ENQUÊTE PUBLIQUE

LORS DU 4E RÉEXAMEN PÉRIODIQUE, AU-DELÀ DE LA 35E ANNÉE DE FONCTIONNEMENT

CENTRE NUCLÉAIRE DE PRODUCTION D'ÉLECTRICITÉ CNPE DU TRICASTIN

PROCES VERBAL DE SYNTHESE

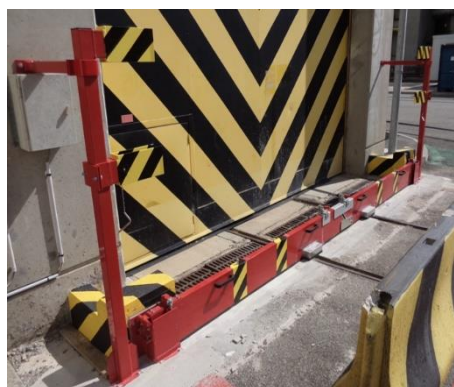
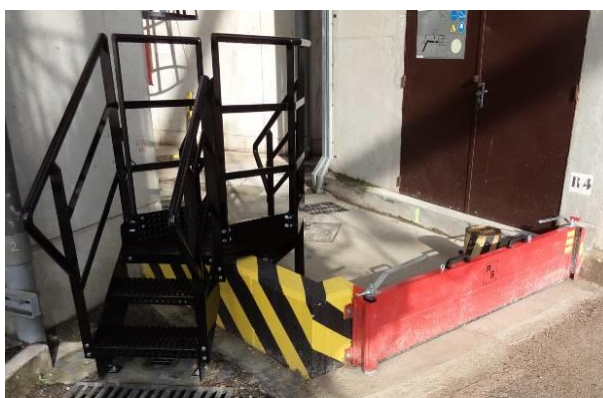
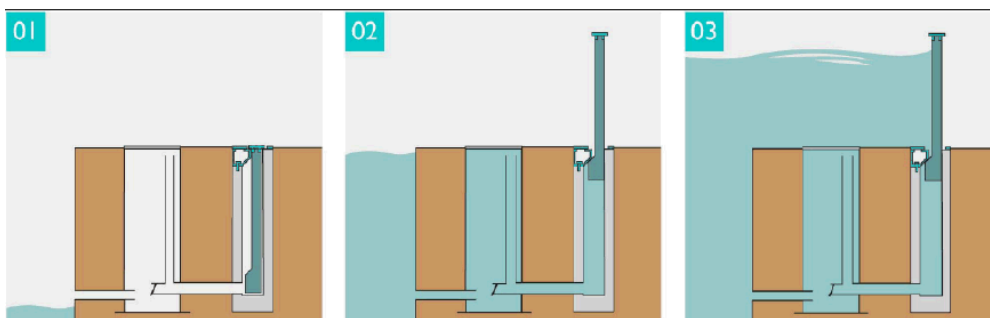
Q8 Quelles sont les mesures qui ont été prises pour qu'une situation d'inondation du site de Tricastin ne puisse pas entraver le fonctionnement de la centrale et plus particulièrement le refroidissement du réacteur et des appareils électriques dans les bâtiments sensibles (cuve, bâtiment de stockage..) ?

R8 : En premier lieu, les mesures prises consistent à empêcher les arrivées d'eau sur la plateforme du site par débordement via les différents éléments constitutifs de la protection périphérique en front de canal (digues et berges, ouvrages, murs et rideaux de palplanches). Une protection périphérique côté contre-canal permet également d'empêcher les arrivées d'eau sur la plateforme dans le cas d'une crue de la Gaffière (suite à de fortes pluies).

Si une arrivée d'eau sur la plateforme ne peut être évitée (en cas de très fortes pluies ou de rupture d'équipement par exemple), des mesures de protection sont en place en permanence au plus près des bâtiments sensibles pour éviter toute entrée d'eau au sein de ces bâtiments. Ces dispositifs de protection sont constitués de seuils en béton ou métalliques, fixes ou mobiles, relevables sous l'action de l'eau (voir photos et schéma ci-dessous).

Seuil / muret béton

Batardeau modulaire

Batardeau relevable

Batardeau automatique

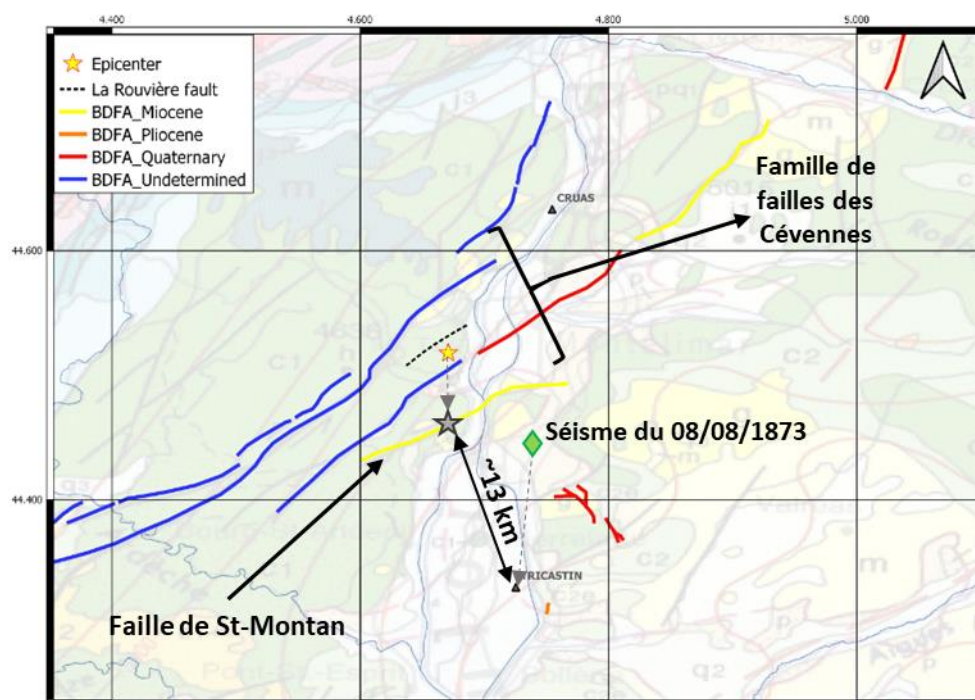
Q11 *l'IRSN vous a demandé depuis plusieurs années, et redemandé après le 11 novembre 2019, d'engager des études du sous-sol pour examiner si, au droit du Tricastin, des failles comme celle de La Rouvière en Ardèche, faisant partie du faisceau des failles cévenoles, pouvaient être repérées dans le sous-sol du Tricastin. Pouvez-vous nous faire un point sur l'avancée de ces études et travaux et sur les conséquences qui pourraient en être tirées in fine sur la puissance du séisme à retenir pour vérifier la sécurité de la centrale ?*

R11 : *La faille à l'origine du séisme du Teil est celle de la Rouvière qui appartient à la famille de failles des Cévennes (Figure 1). Cette famille de failles ne s'étend pas, sur la base des cartographies disponibles, jusqu'au site du Tricastin. La faille de la famille de failles des Cévennes la plus proche du site de Tricastin (i.e. la faille de St Montan) est localisée 13 km au Nord (Figure 1).*

En application de la Règle Fondamentale de Sûreté 2001-01 (RFS 2001-01) pour la caractérisation de l'aléa sismique à Tricastin, le séisme du Teil est donc maintenu sur les failles de la famille de failles des Cévennes, soit au plus proche à 13 km du site, sur la faille de St Montan (Figure 1).
